メール審議：デジタルコードレス電話作業班(第6回)への追加ご意見に対する回答

NTTドコモ様からの追加ご意見に対する回答

DECTフォーラム様からの追加ご意見に対する回答

受信帯域幅と干渉電力の関係

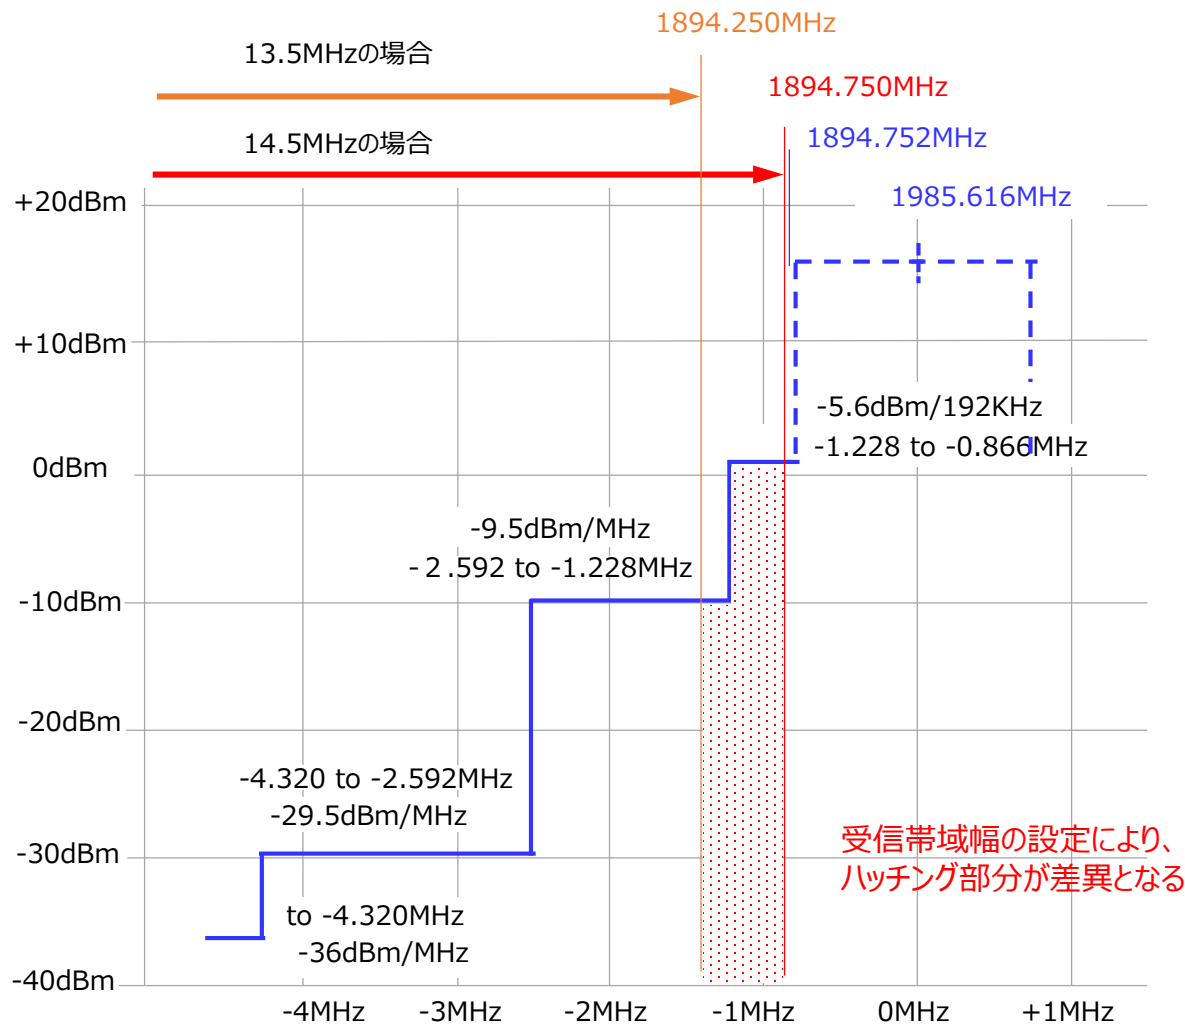
・sXGP被干渉の共用検討において、調査モデル1より調査モデル3の所要改善量が多い箇所が全8箇所中6箇所ありますので、計算内容を御確認ください

- 要因3. 被干渉側の受信帯域幅設定の違いにより生じる差分

調査モデル1は、sXGP15MHzキャリアの受信帯域幅を占有帯域幅と同じ14.5MHzに設定しています。一方調査モデル3は、sXGP15MHzキャリアの「資料作6-3_参考1_DECTおよび自営PHSとの共用検討」で示したように13.5MHzに設定しています。過去の干渉検討では、受信帯域幅 = 占有帯域幅に設定する場合は多いですが、今回はsXGP 15MHzキャリアがDECT F1に近接するため、上記のように設定しました。これにより、調査モデル3での干渉電力は調査モデル1に対して6.4dB小さくなります。次ページの「受信帯域幅と干渉電力の関係」を確認ください。
